拉合尔水与污水管理项目（LWWMP）

AIIB项目编号P000074合同编号0074-PAK-01

## **第一次标前会议纪要**

**拉合尔污水与排水管理项目（LWDMP）——从LARECHS COLONY至  
GULSHAN E RAVI的污水系统，拉合尔（采用非开挖技术）**

图号：  
LW - TD - 141

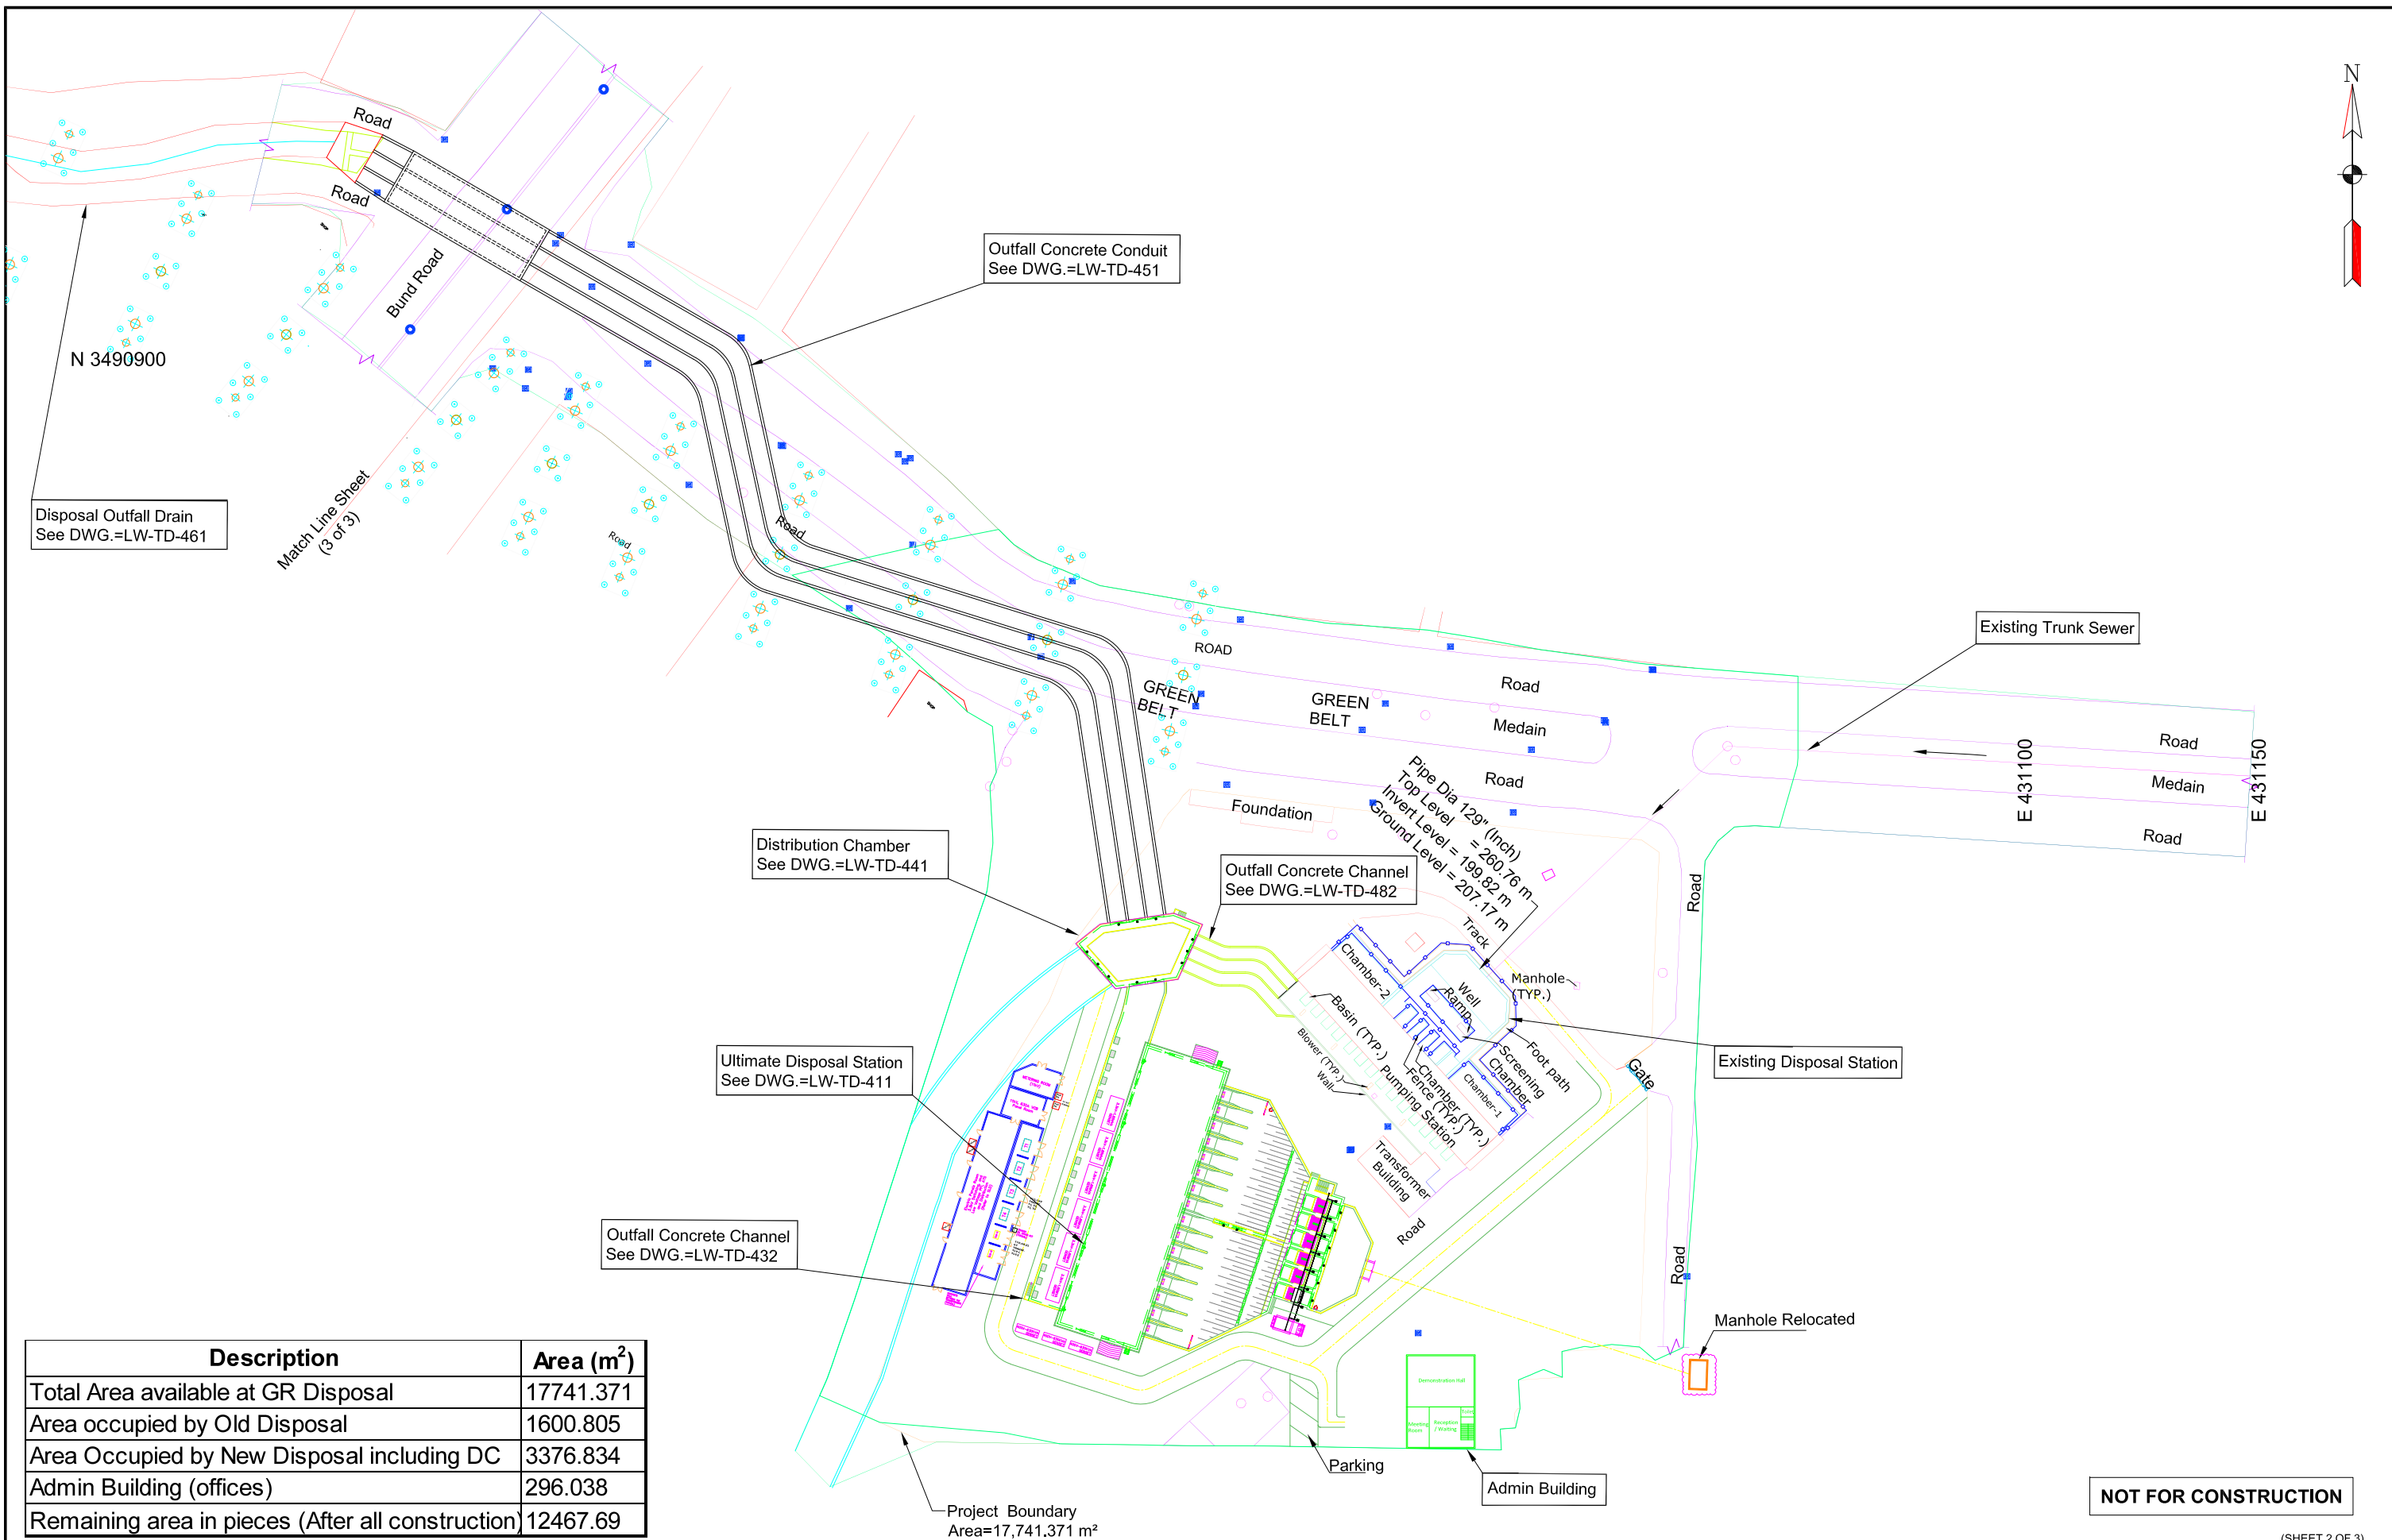
| 序号  | 参考章节                                                                                                                    | 疑问                                                                                        | 业主的答复                                                                                                                                |
|-----|-------------------------------------------------------------------------------------------------------------------------|-------------------------------------------------------------------------------------------|--------------------------------------------------------------------------------------------------------------------------------------|
| 38. | 第3卷，第二部分，第6节业<br>主要求图号LW-TD-141至<br>LW-TD-144，及图号<br>LW-TD-149至LW-TD-152                                                | 为接收井提供推力座和圆形竖井壁。推力座也在尺寸表中为接收井给出，但未在剖面详图中给出。根据我们的运营理解，推力座不应是接收井的一部分。请确认。                   | 兹澄清，推力座不应是接收井的一部分。与所引用图纸相关的更新图纸（LW-TD-141至LW-TD-143）作为附件E附上，供投标人考虑。将发布反映上述内容的补遗。                                                     |

气味控制结构尺寸表

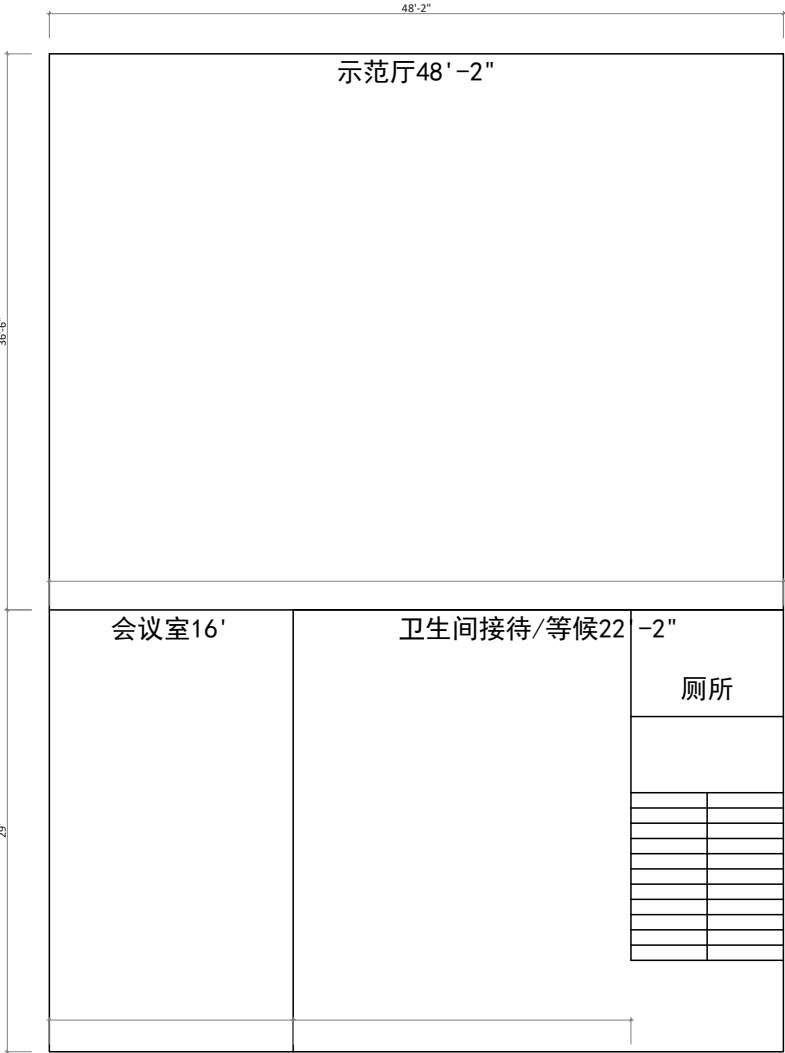
| 序号  | 参考章节                        | 疑问                                                                                                                                           | 业主的答复                                                                                                                                                                    |
|-----|-----------------------------|----------------------------------------------------------------------------------------------------------------------------------------------|--------------------------------------------------------------------------------------------------------------------------------------------------------------------------|
| 21. | 第2卷，第二部分，第6节，业主要求           | 业主将根据招标文件提供如下所示的倾倒场和施工营地。承包商是否需要为此区域进行补偿？如果是，补                                                                                               | 招标文件中确定的指定弃土场和施工营地场地将免费提供给承包商，且无需就此支付任何补偿。但承包商应负责维                                                                                                                       |

| 序号  | 参考章节                                                   | 疑问                                                                                                                                           | 业主的答复                                                                                                                 |
|-----|--------------------------------------------------------|----------------------------------------------------------------------------------------------------------------------------------------------|-----------------------------------------------------------------------------------------------------------------------|
| 42. | 第3卷，第二部分，第6节业主要求（表4.10第6-55页，及表4.11第6-57页）；图号LW-TD-177 | 除臭控制和通风系统数量存在冲突。如参考章节所述，在招标文件的不同位置观察到除臭控制系统数量不一致。请确认确切的数量/数目。                                                                                | 这是为了澄清 <b>除臭和通风系统的总数为29</b> 。招标文件中任何位置的除臭和通风系统数量应读作29，如第6节业主要求表4.11（第6-57页）所述。更新后的图纸（LW-TD-177）作为附件-G附上。将发布反映上述内容的补遗。 |

## 附件-H

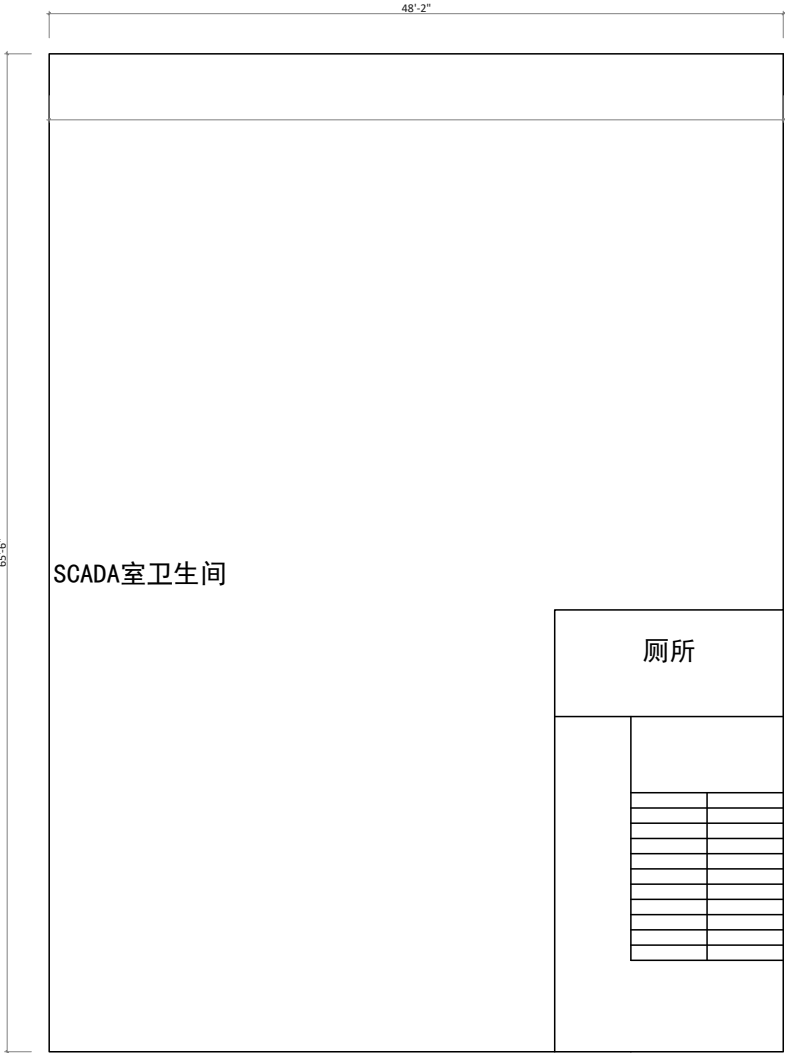
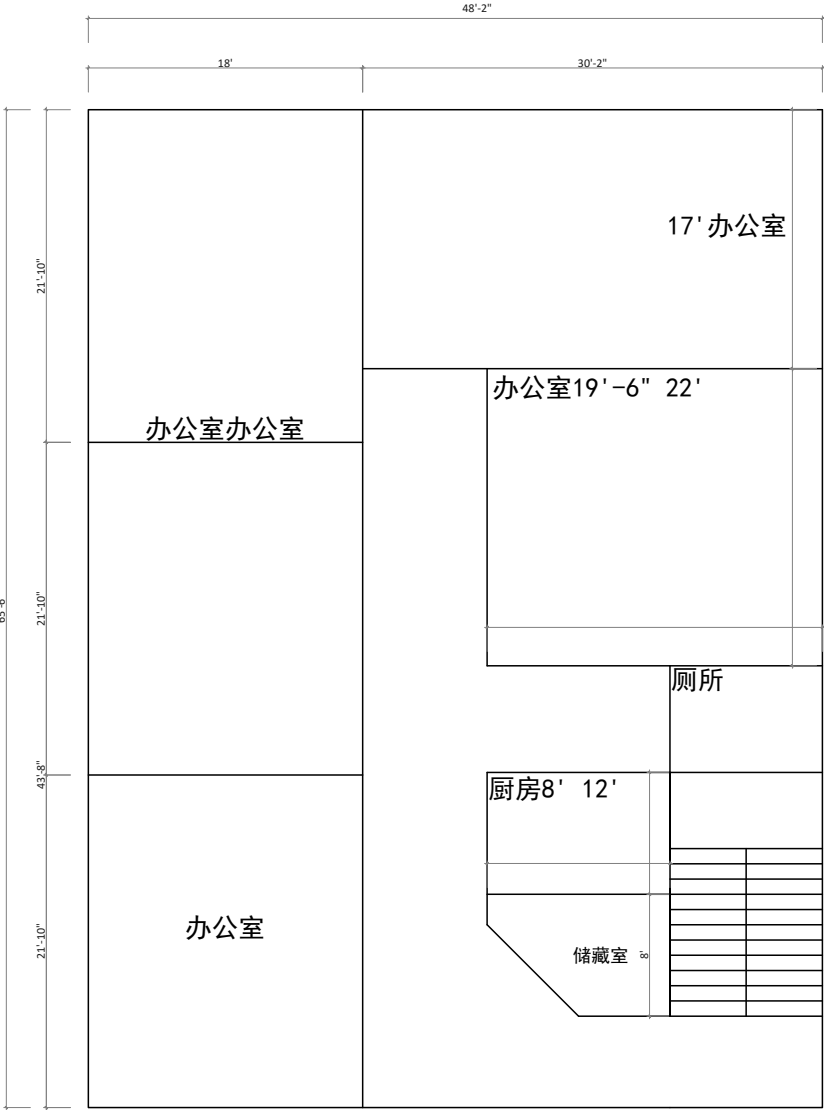
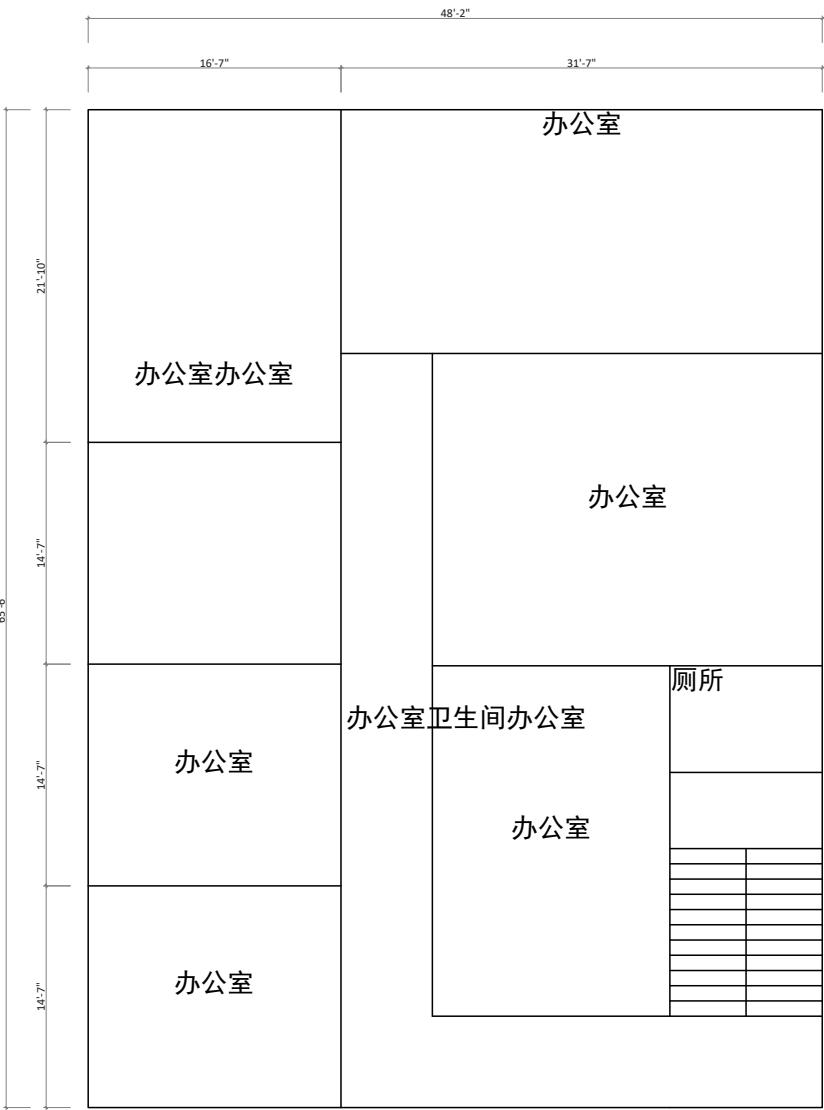
| 序号  | 参考章节                       | 疑问                                                                                                                                | 业主的答复                                                                                                                                                                                                                                                                                                                     |
|-----|----------------------------|-----------------------------------------------------------------------------------------------------------------------------------|---------------------------------------------------------------------------------------------------------------------------------------------------------------------------------------------------------------------------------------------------------------------------------------------------------------------------|
|     |                            | 偿费用是多少？                                                                                                                           | 护这些场地，并确保自然生态、现有地形、进场路线以及业主和银行的所有社会和环境要求得到适当遵守。履行这些义务所产生的任何相关费用应由承包商承担。进一步明确，图号 LW-TD-005A 中所示 Ferozepur Road 附近的 WASA 所属土地不再可供承包商使用，而位于 Bhaini Road 的替代土地可以提供（须由承包商进行场地清理和准备）。但承包商可提议使用任何政府所属土地，前提是该土地可用，业主可通过与相关部门协调，为预期用途提供该土地提供合理协助。如果业主未提供适合营地、劳工、材料/设备、管道制造设施的用地，承包商应自行通过其自身方式和费用安排土地。另请参阅序号 05 的回复。将发布一份反映上述内容的补遗。 |

| 序号  | 参考章节                                                   | 疑问                                                                                                                                           | 业主的答复                                                                                                                 |
|-----|--------------------------------------------------------|----------------------------------------------------------------------------------------------------------------------------------------------|-----------------------------------------------------------------------------------------------------------------------|
| 44. | 第2卷，第二部分，第6节业主要求第4.1.11条，xx款（第6-67页）                   | 办公楼建设文中提到承包商必须建造一栋除底层外的全功能三层建筑（每层500平方米）。然而，在价格表中（项目编号3.27），仅提及为三层办公楼。请澄清，是地面加三层建筑，还是仅3层，每层500平方米面积？                                         | 这是为了澄清承包商应建造一栋设施齐全的地面以上三层办公楼（共四层），每层建筑面积为296平方米，并配备电梯。该建筑的布局见作为 <b>附件-H所附的图纸</b> 。将发布反映上述内容的补遗。                       |
